Technical Bulletin

Valeurs de tension additionnelles pour STT-1

GATES REFERENCE:

5078, 5344XS. K015078, K01/K025344XS

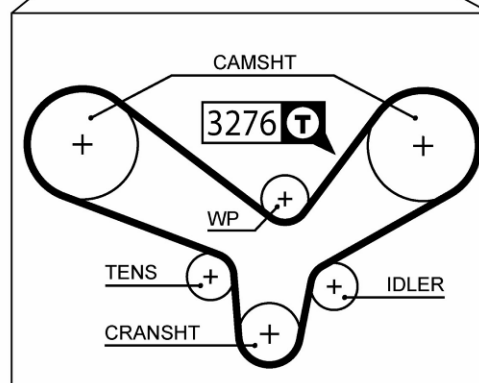
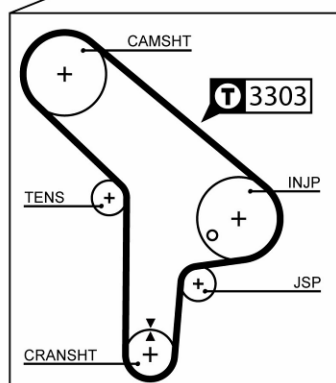
Au début de l'année nous avons mis à jour la puce de notre tensiomètre sonore STT-1. La version 006 de la puce n'aura plus besoin d'être mise à jour car nous avons mis au point de nouvelles valeurs de tension pour nos courroies PowerGrip®.

Dans ce cas, pour nos courroies ou kits PowerGrip®, nous ajouterons sur les dessins des boîtes le code à saisir sur le STT-1.

Le code est lié à la référence "T": **T 3500**

5344XS
90239x1

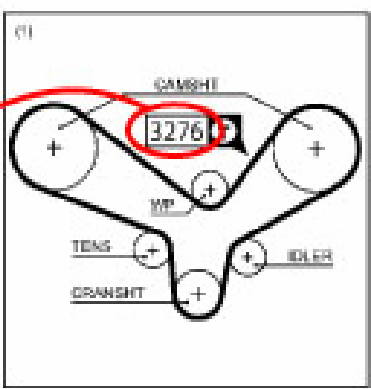
Pour les courroies 5344XS, montées sur Audi 2.6 et 2.8 V6, le code est 3276.

Si le dessin de la boîte comporte un  3500 , tapez ce numéro.
